【公報種別】特許法第17条の2の規定による補正の掲載

【公開番号】特開2019-33570(P2019-33570A)

【手続補正書】

【図 3】

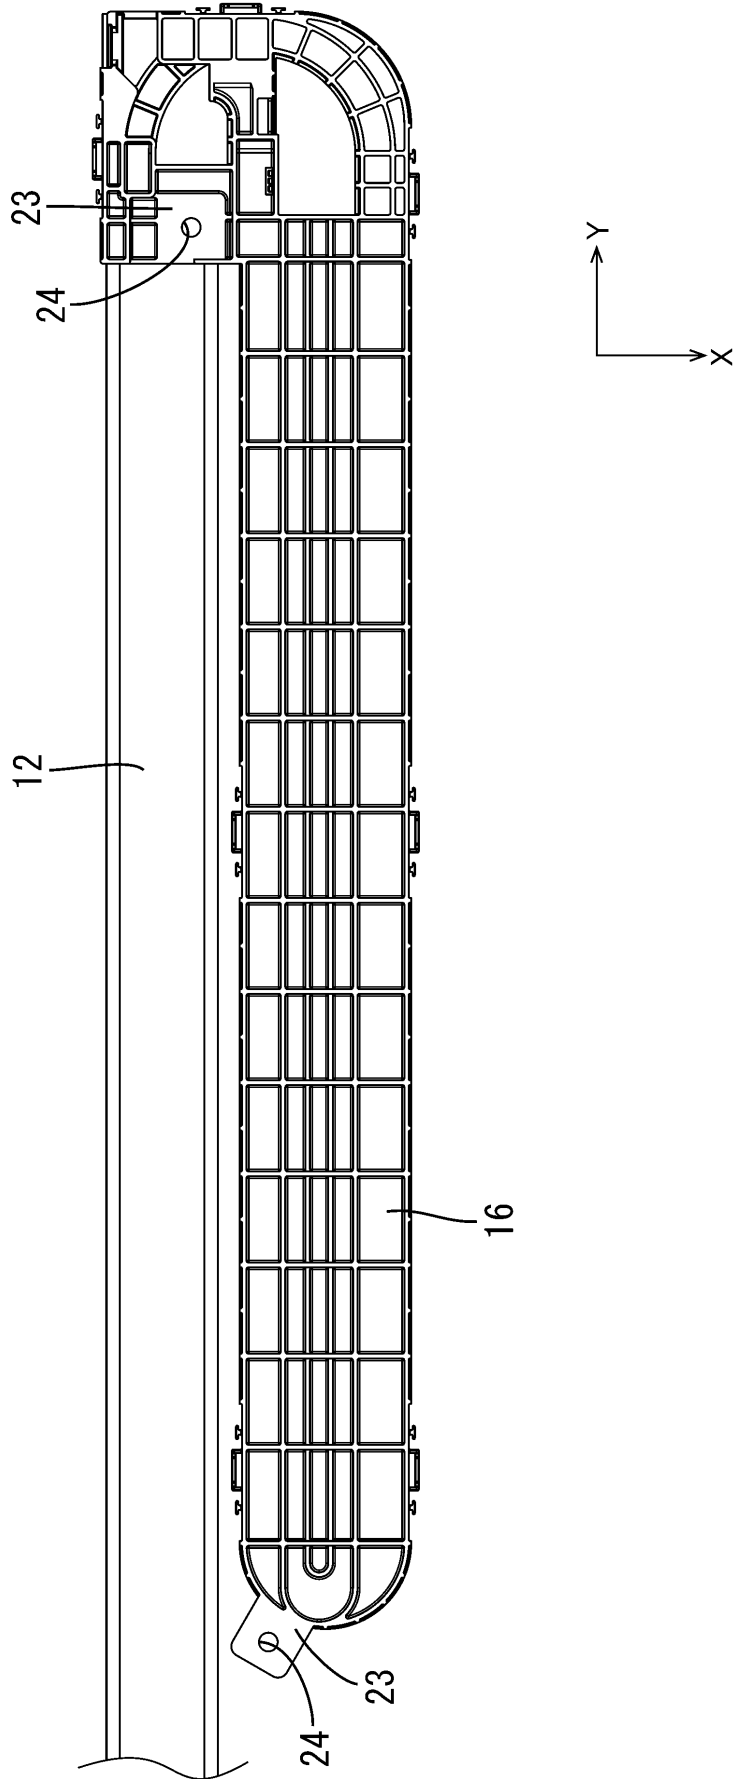
【補正対象書類名】図面

【補正対象項目名】図3

【補正方法】変更

【 図 8 】

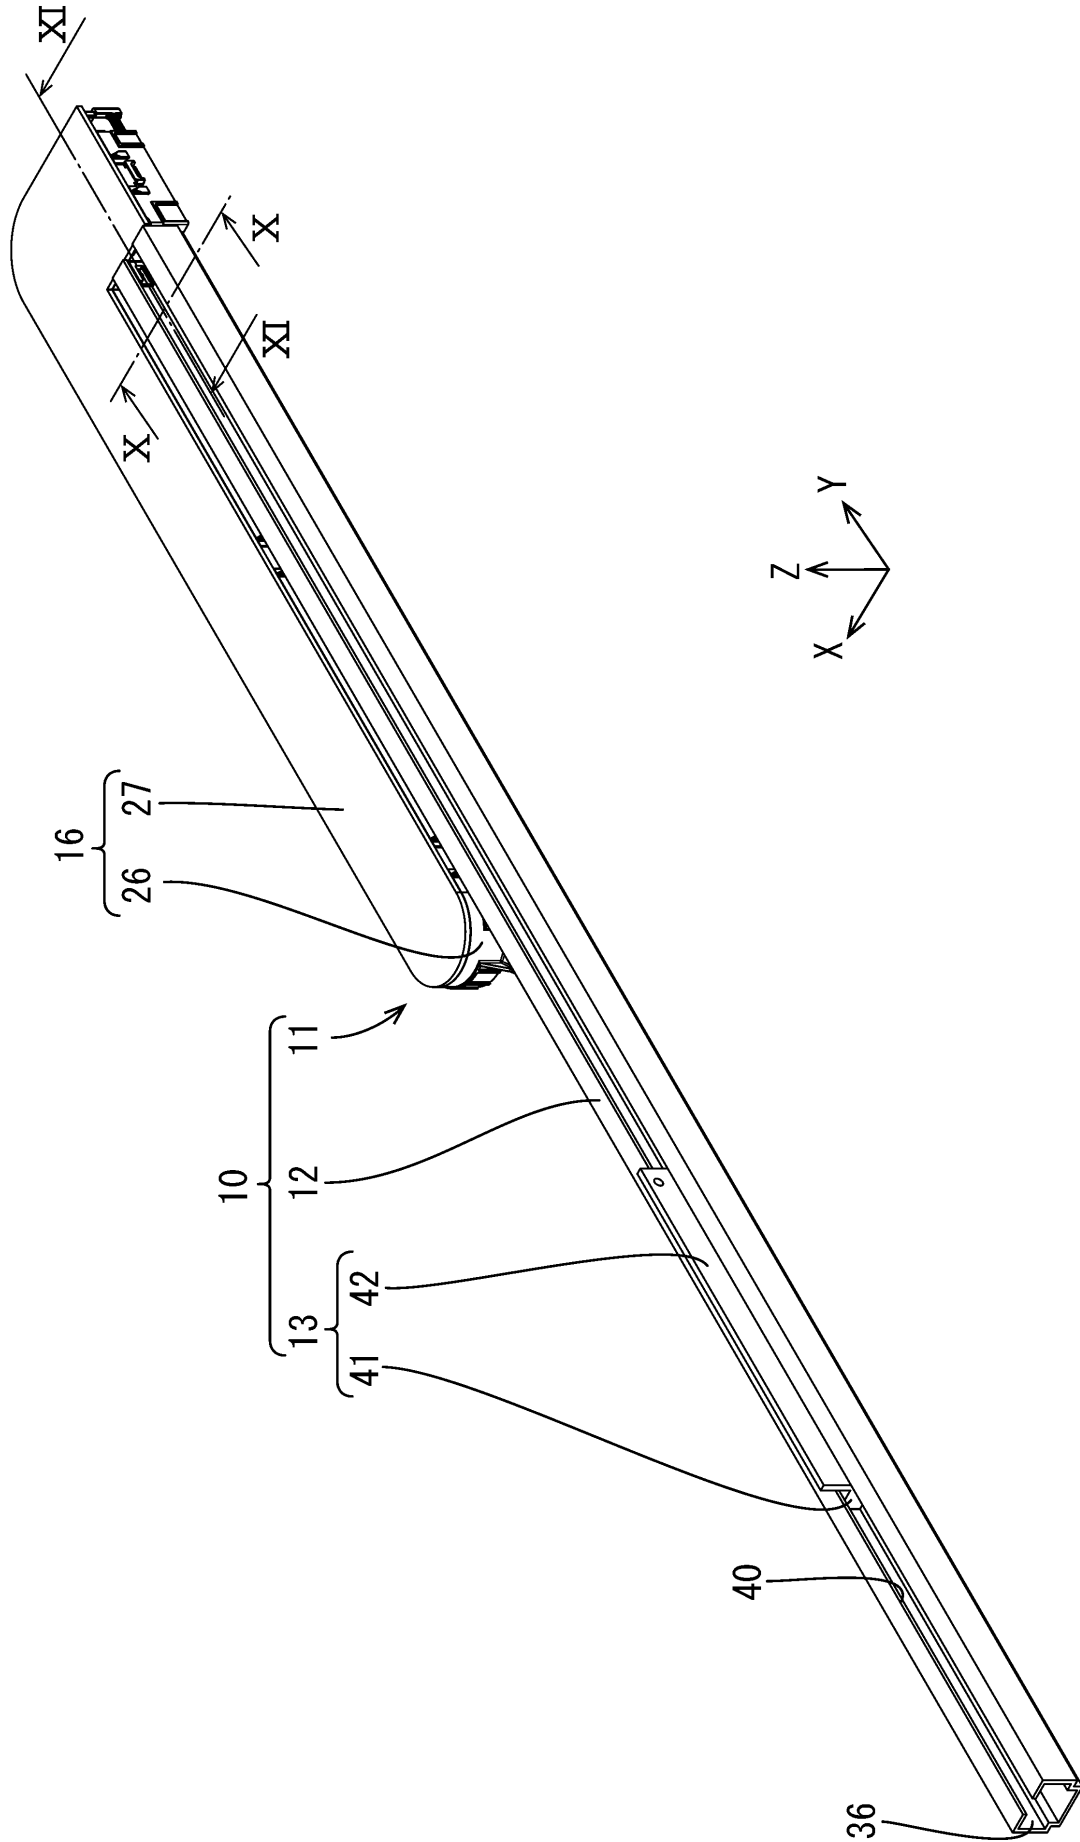
【手続補正 1 1】

【補正対象書類名】図面

- 【補正対象項目名】図 8
- 【補正方法】変更
- 【補正の内容】

【図 1 2】

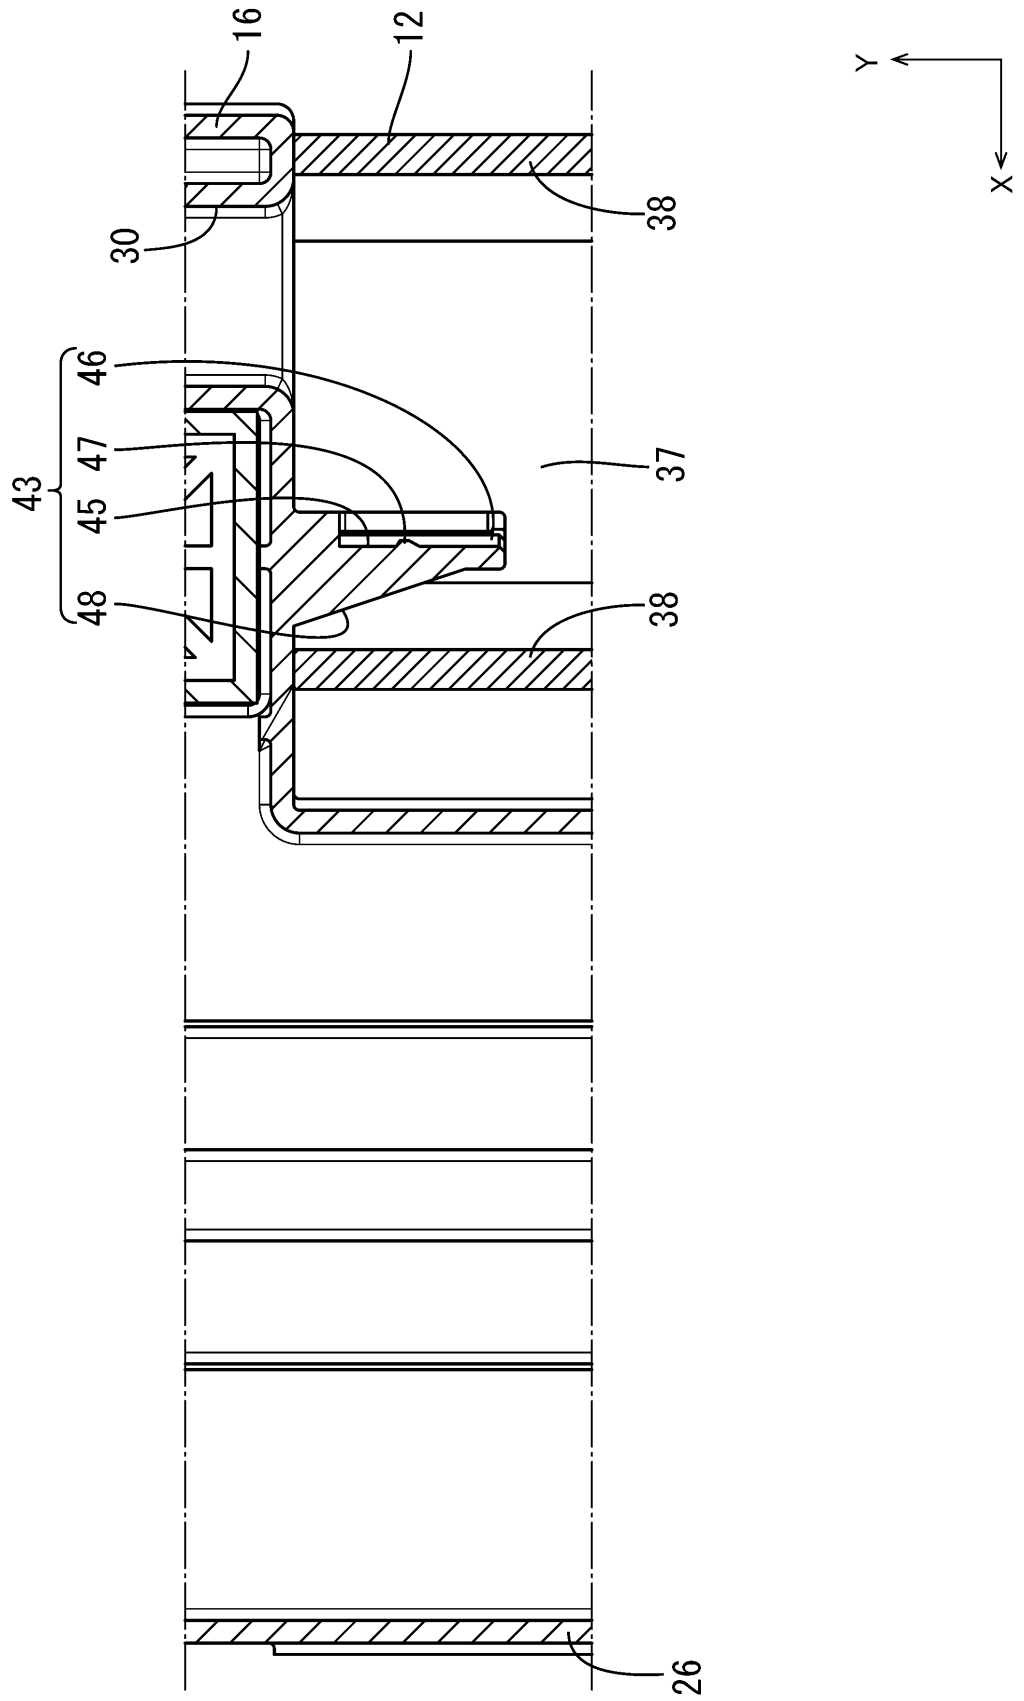
【 手続補正 1 2 】

- 【補正対象書類名】図面
- 【補正対象項目名】図 1 2
- 【補正方法】変更
- 【補正の内容】
